*Plan Local d'Urbanisme
d'Aulnay-sous-Bois*

RAPPORT DE PRESENTATION

NOTICE EXPOSANT LES MOTIFS DES CHANGEMENTS APPORTES

MAI 2010

DOCUMENT MODIFIE : PLAN DE ZONAGE NORD

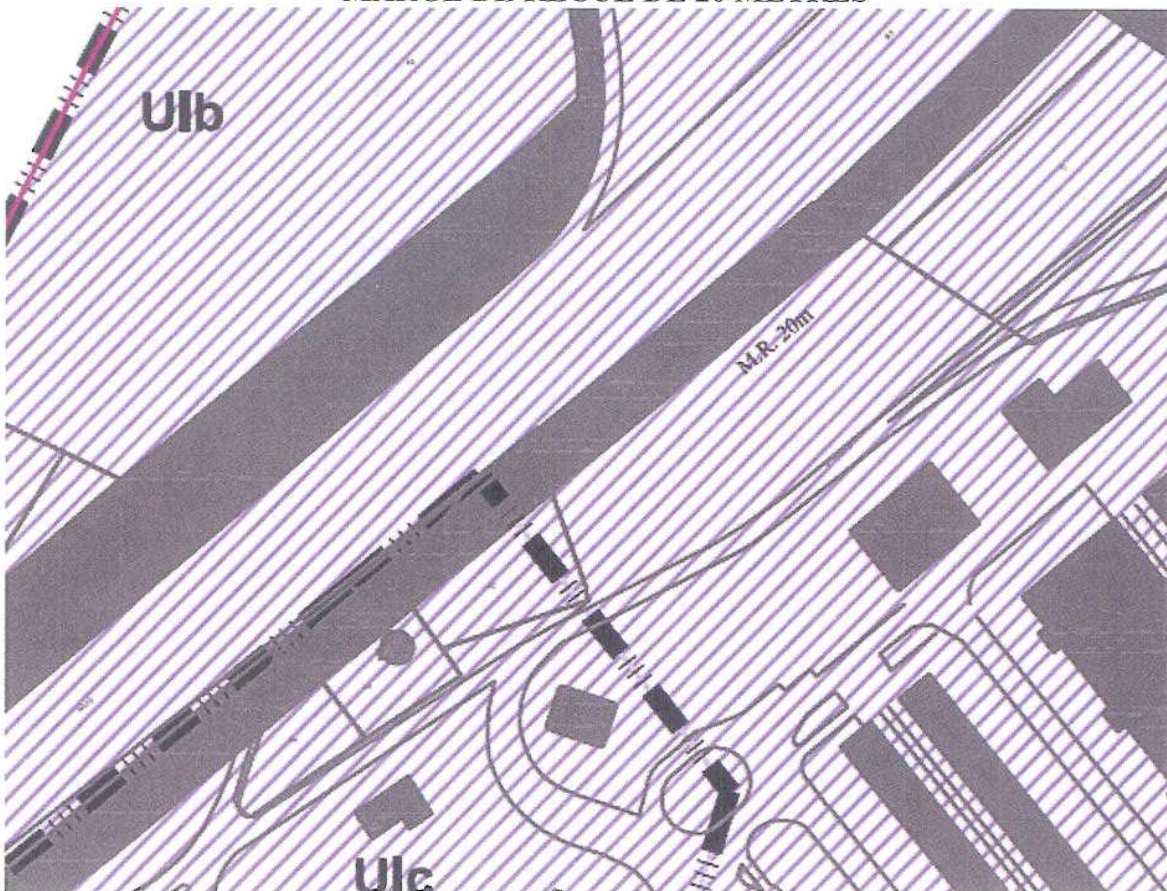
1-3 Diminution de la marge de recul par rapport à l'autoroute A1

La marge de recul existante fixée à 50m, héritage des anciens POS, ne permet pas de proposer un linéaire bâti dont les façades principales seraient orientées vers cette infrastructure afin de profiter de l'effet vitrine qu'elle pourrait produire.

Il est donc proposé de réduire cette marge de recul de 50 à 20m sur toute sa longueur. Le maintien de la marge de recul permettra en outre de valoriser le traitement paysager de cet espace et, par le biais des espaces en pleine terre, de favoriser l'écoulement des eaux pluviales.

MARGE DE REcul DE 50 METRES

MARGE DE REcul DE 20 METRES

DOCUMENT MODIFIE : PLAN DE ZONAGE NORD

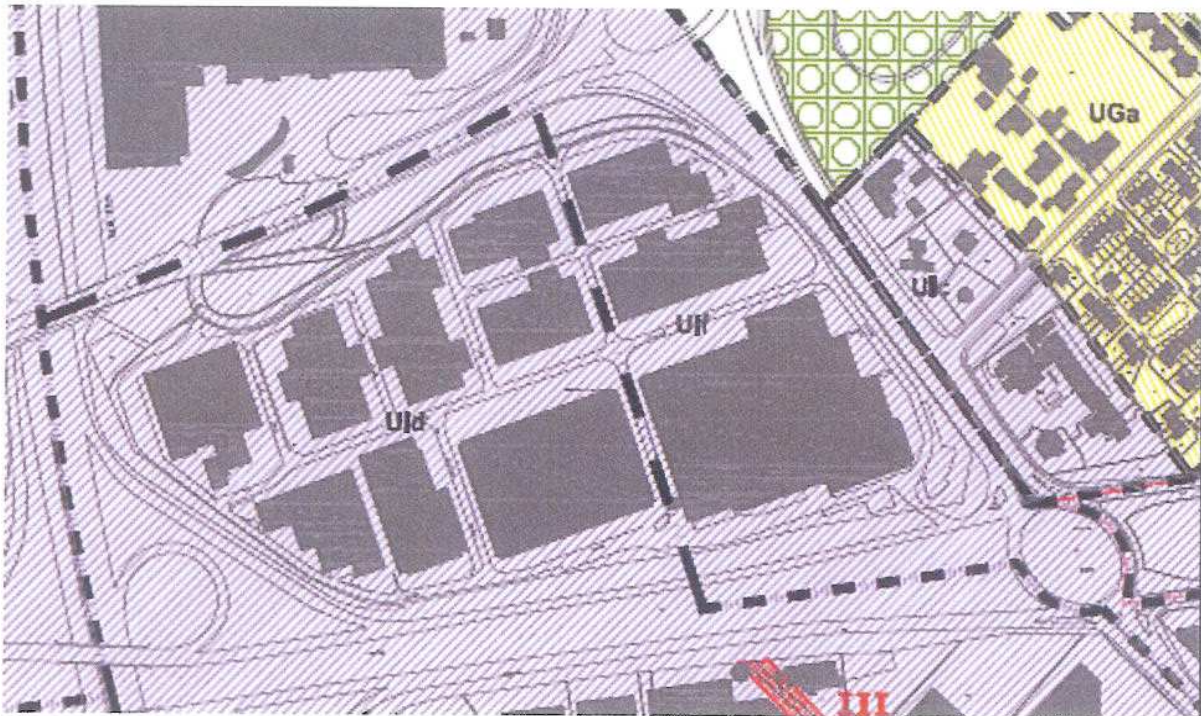
**SUPPRESSION DE L'ARTICLE UI 1/5
MODIFICATION DU PLAN DE ZONAGE NORD**

1-2 Proposition de modification de zonage pour le périmètre de la Fosse à la Barbrière.

La conclusion de l'étude menée sur l'articulation de ce secteur avec les Mardelles, la Garenne et Parinor vise à séparer cette ZAE en deux parties de part et d'autre de la rue Benoît Frachon et d'appliquer un zonage spécifique à chacune d'entre elles. La partie Ouest se verrait

appliquer la zone UId à l'identique des ZAE des Mardelles et de la Garenne alors que la partie Est conserverait la zone UIf.

ZONE UIf ET PROJET D'AMENAGEMENT GLOBAL « B »

2 ZONES : UId et UIf et suppression de la servitude

DOCUMENT MODIFIE : REGLEMENT LITTERAL - ARTICLE UC 8/1

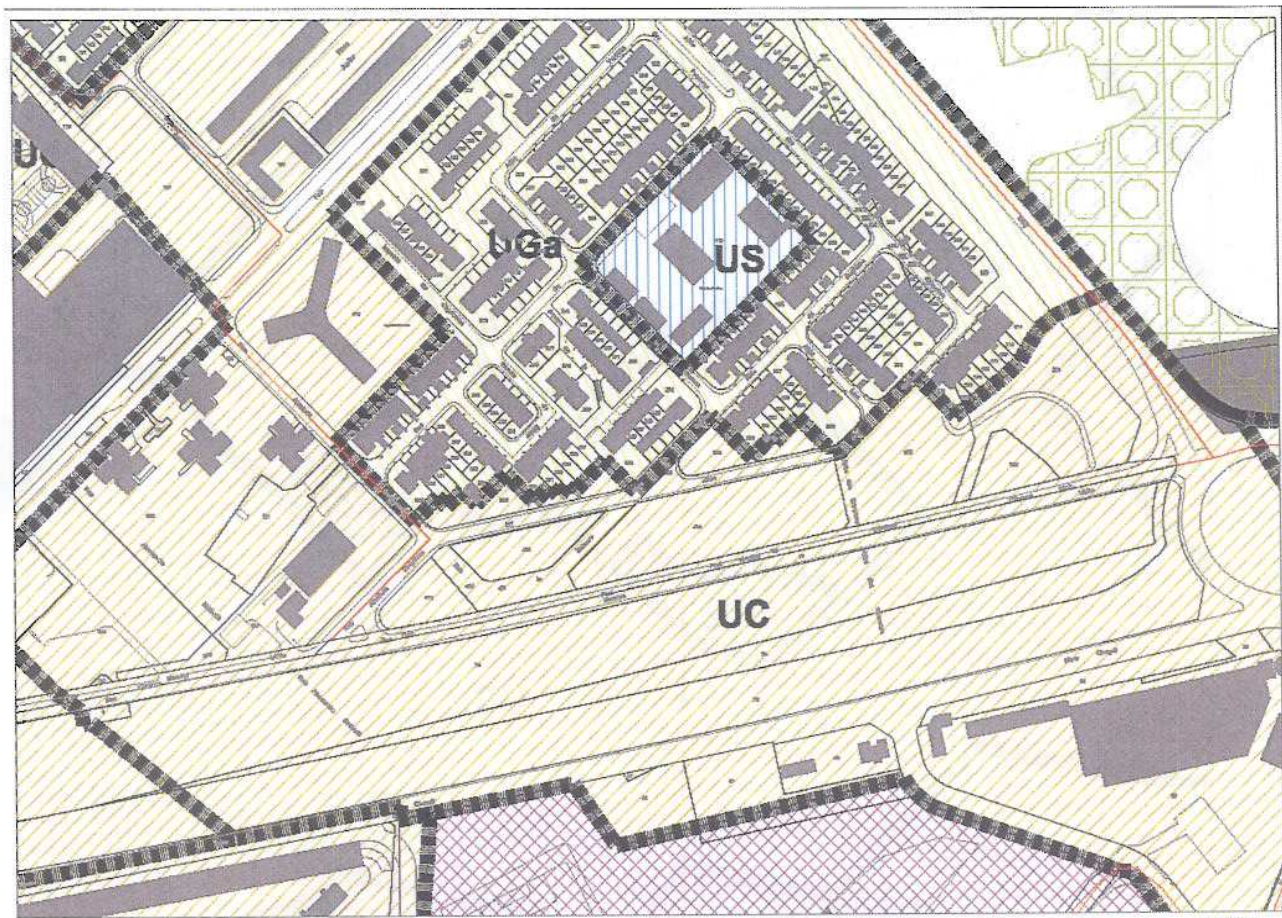
1-1 Modification de l'article UC 8 relatif aux distances entre deux constructions sur un même terrain.

Le projet étant constitué soit d'immeubles élevés sur deux niveaux au maximum (R+2), il n'apparaît pas pertinents d'appliquer les distances entre bâtiments applicables en zone UC.

En effet, les inter-distances existantes sont justifiées par les grandes hauteurs des immeubles existants.

Il est donc proposé d'autoriser en UCc la mitoyenneté entre deux bâtiments sur un même terrain.

DOCUMENT MODIFIE : REGLEMENT LITTERAL - ARTICLE 10/1

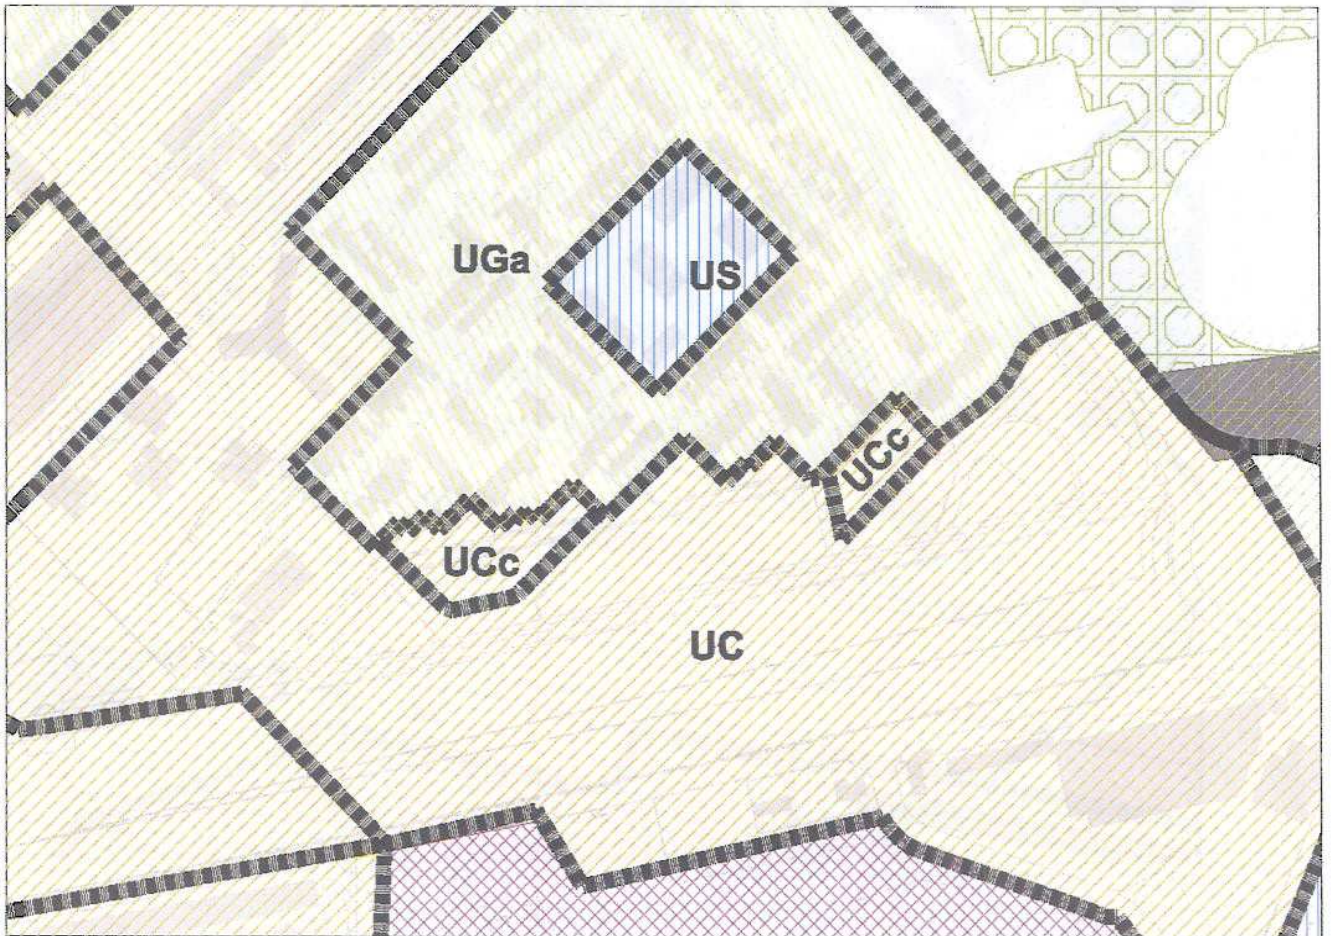
1-2 Modification de l'article 10 relatif aux hauteurs maximales autorisées.

En cohérence avec les principes énoncés auparavant, la hauteur des constructions doit être inférieures en UCc par rapport aux autres déclinaisons de la zone UC.

De ce fait, il est proposé de limiter la hauteur des constructions à 13 mètres en UCc.

PLU EXISTANT

CREATION UCc

DOCUMENT MODIFIE : PLAN DE ZONAGE NORD

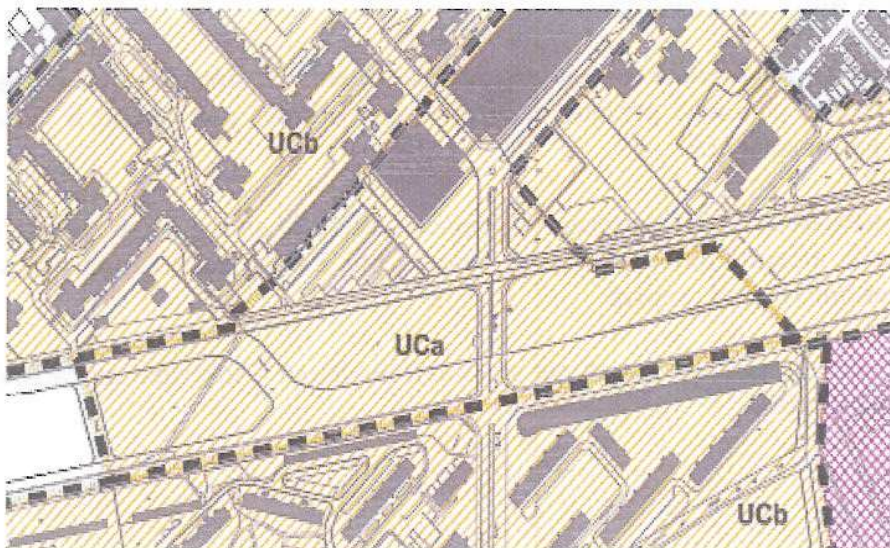
2) Extension de la sous-zone UCa

Dans cette optique, il apparaît pertinent d'agrandir la sous-zone UCa à l'Est afin d'étoffer la centralité et d'augmenter ainsi son rôle de pivot en cohérence avec l'orientation d'aménagement 2.2 prise sur ce secteur.

PERIMETRE UCa EXISTANT

EXTENSION DU PERIMETRE A L'EST

DOCUMENTS MODIFIES : PLAN DE ZONAGE SUD

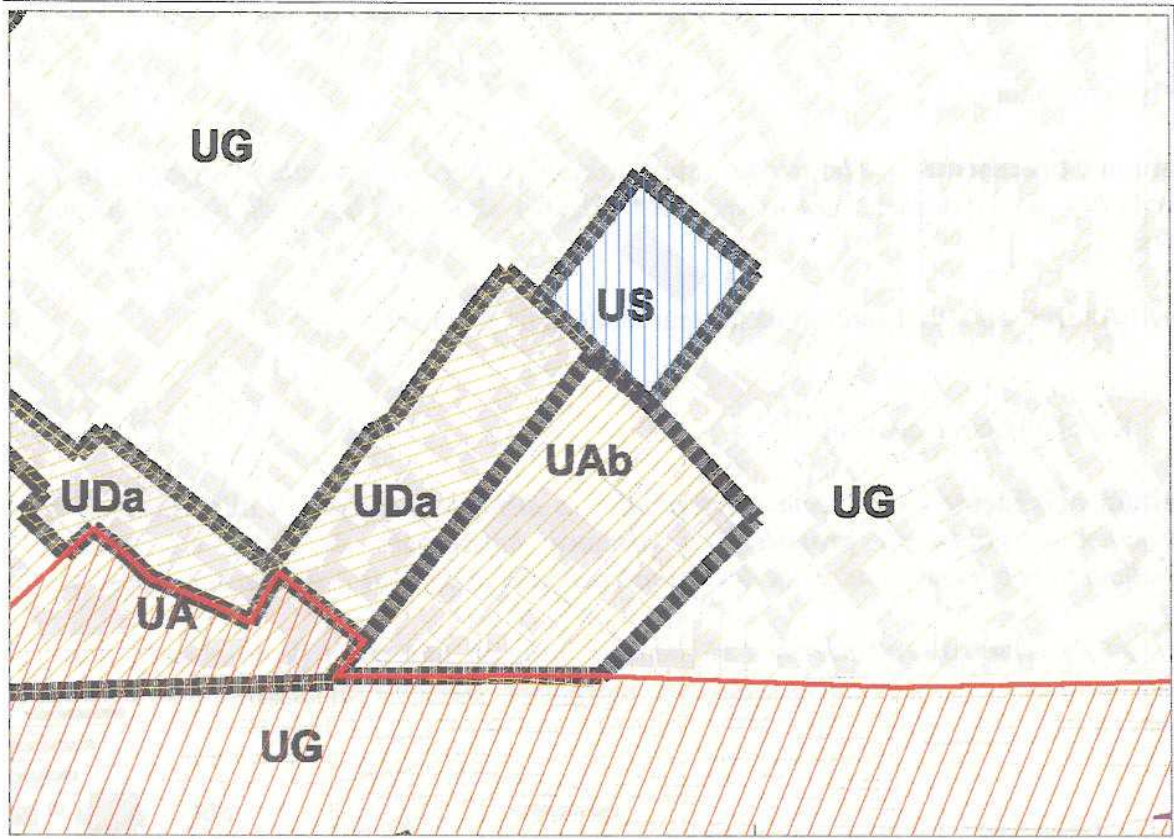
3-2 Modification du périmètre du projet d'aménagement global « A »

Sans remettre en cause la pertinence de son objet, il convient cependant de réévaluer à la marge sa disposition géographique notamment au Nord de la voie ferrée. En effet, les études montrent que l'axe principal de transformation n'atteint pas l'îlot triangulaire bordée par le boulevard Félix Faure, le Boulevard Hoche et la rue du 11 novembre.

La partie Ouest de cet îlot est concernée par l'opération future qui correspond à l'axe développé dans les études à savoir la densification raisonnée des franges du foncier RFF (voie ferrée). L'opération envisagée ne compromet pas le projet global d'aménagement mais répond a contrario aux objectifs définis dans l'orientation d'aménagement « *d'un axe urbain est-ouest au sud de la voie ferrée* », il y a donc lieu de l'exclure du périmètre.

PLU EXISTANT

MODIFICATION PROJETEE
